Enedis

Réponse concernant l'instruction d'une autorisation d'urbanisme

Vous nous avez transmis la demande d'instruction de l'Autorisation d'Urbanisme PA03327324Z0002 concernant la parcelle référencée ci-dessous :

PJ : Plan du réseau public de distribution d'électricité indiquant les travaux d'extension nécessaires

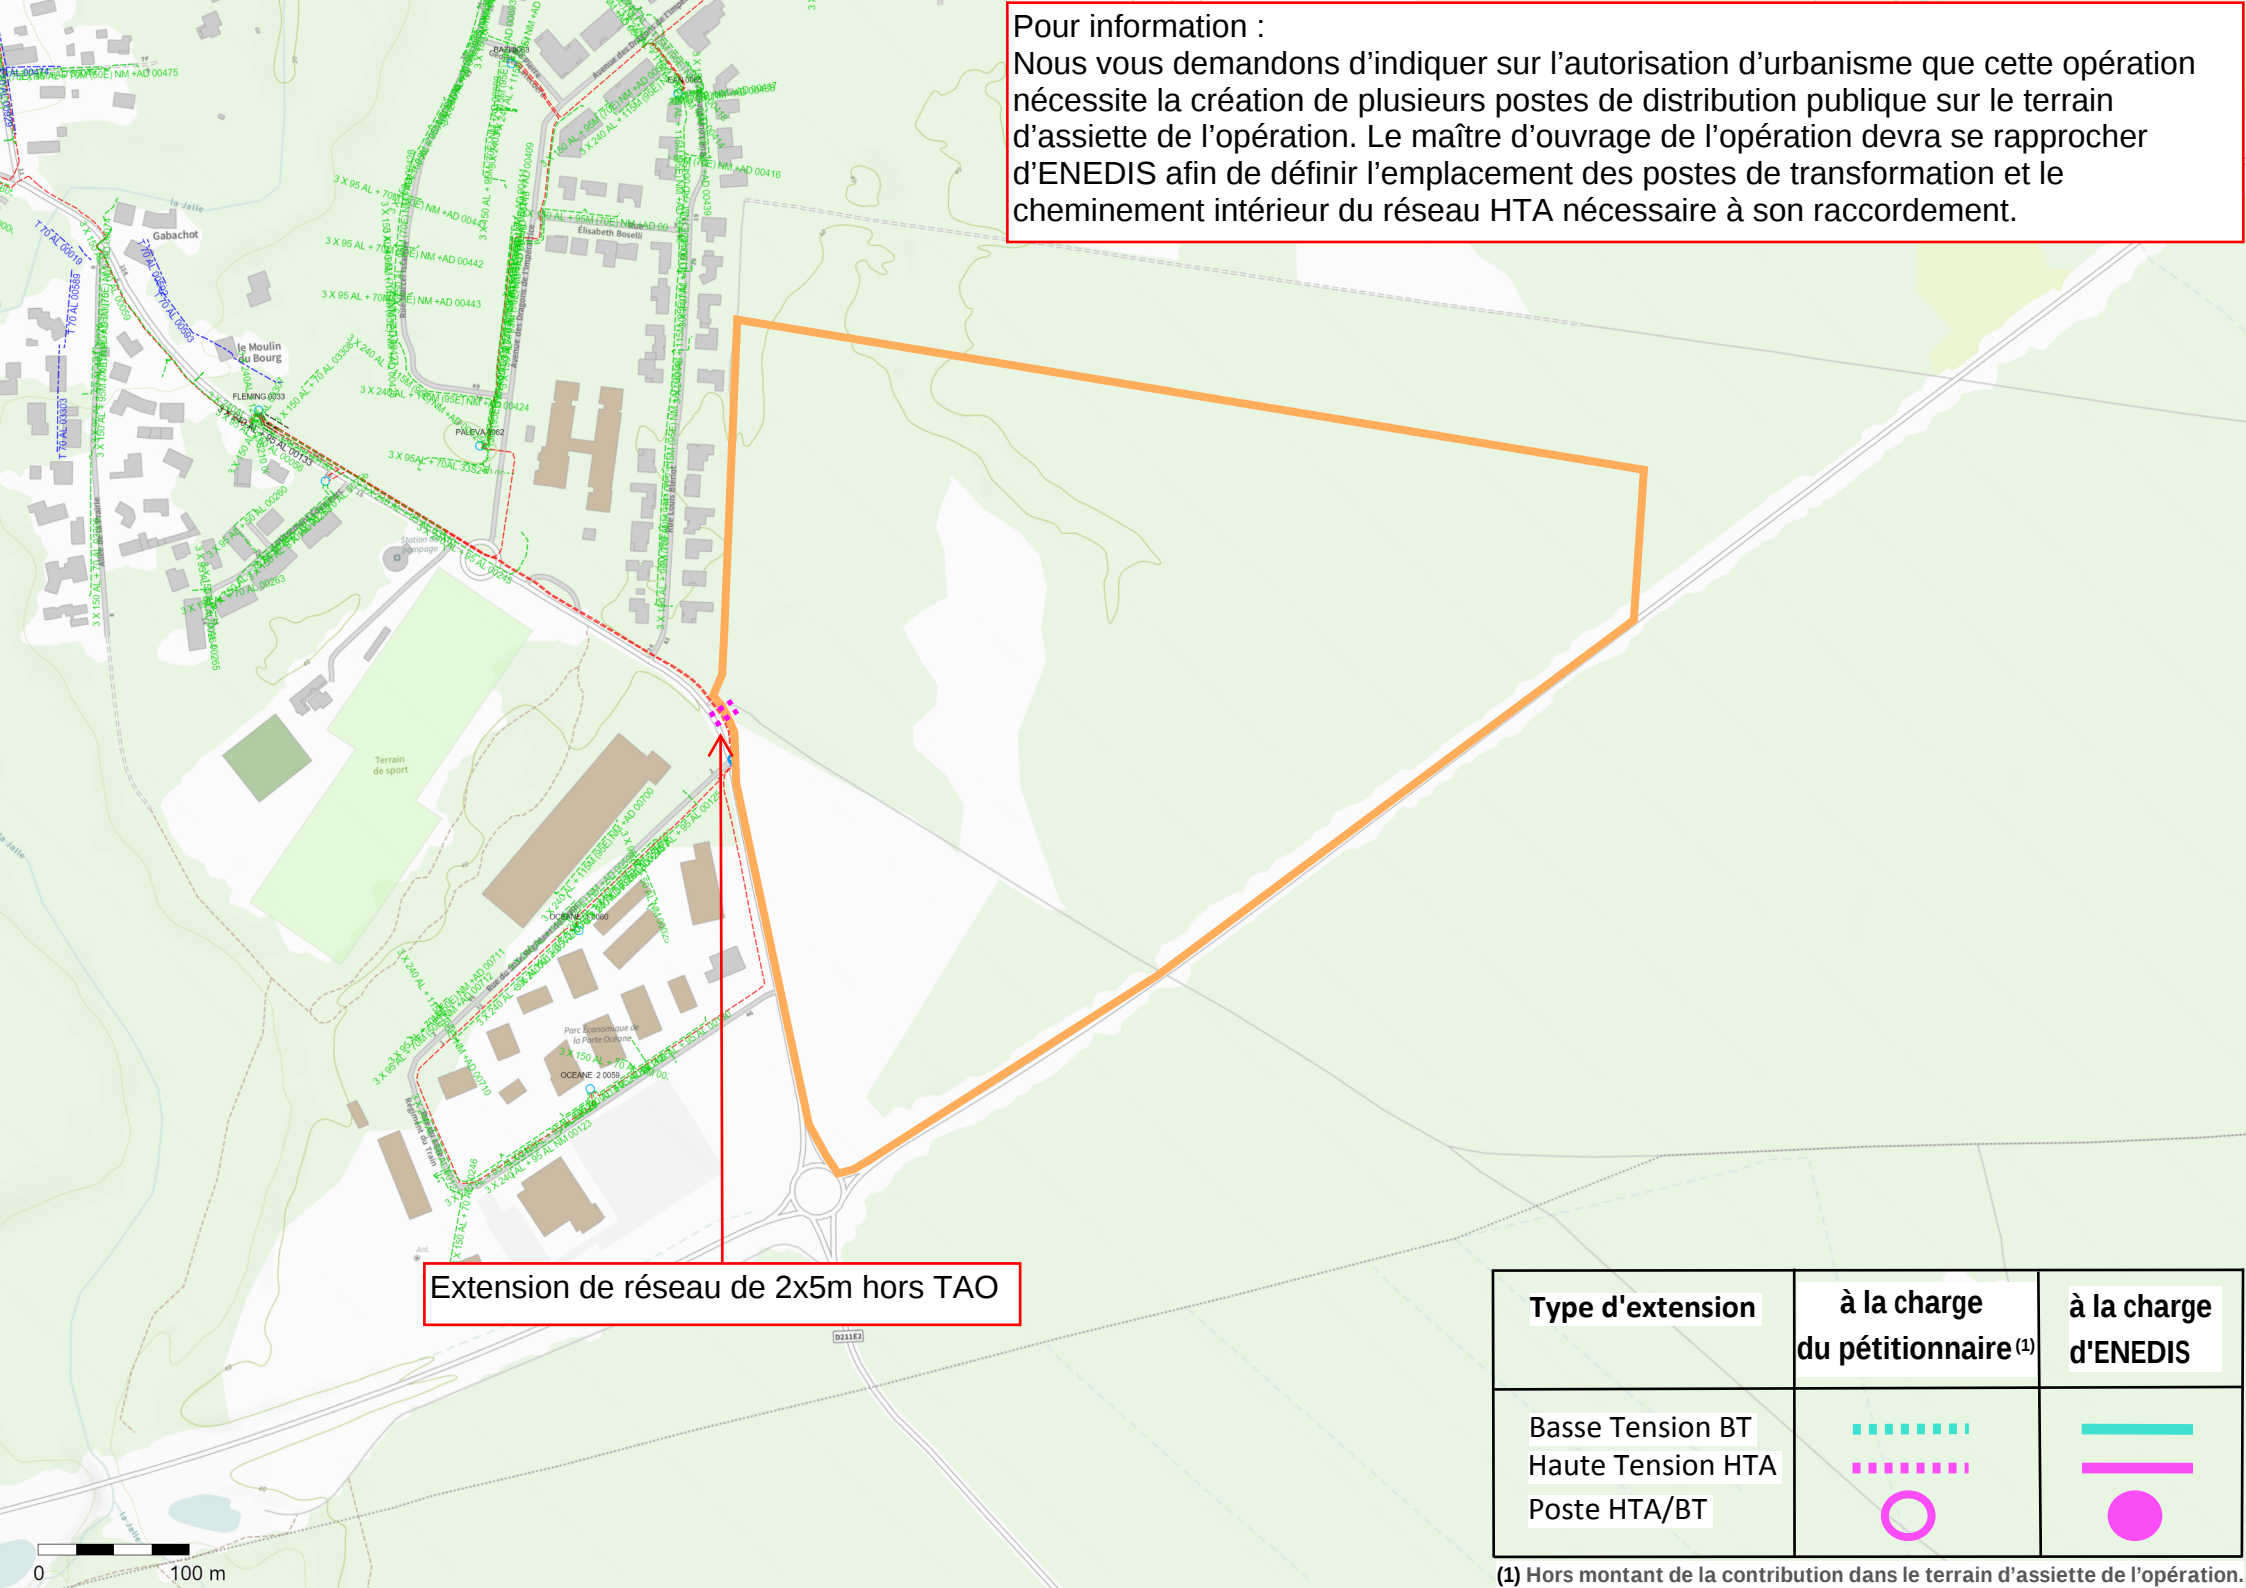
Nous avons instruit cette demande sans disposer de la puissance de raccordement nécessitée par le projet. L'autorisation d'urbanisme concernant un lotissement, nous avons basé notre réponse sur l'hypothèse d'une puissance de raccordement globale du projet de 1200 kVA triphasé.

Nous vous informons que, sur la base des hypothèses retenues pour notre analyse, pour raccorder ce projet au réseau public de distribution une extension¹ de réseau est nécessaire.

Pour information :
Nous vous demandons d'indiquer sur l'autorisation d'urbanisme que cette opération nécessite la création de plusieurs postes de distribution publique sur le terrain d'assiette de l'opération. Le maître d'ouvrage de l'opération devra se rapprocher d'ENEDIS afin de définir l'emplacement des postes de transformation et le cheminement intérieur du réseau HTA nécessaire à son raccordement.

Extension de réseau de 2x5m hors TAO
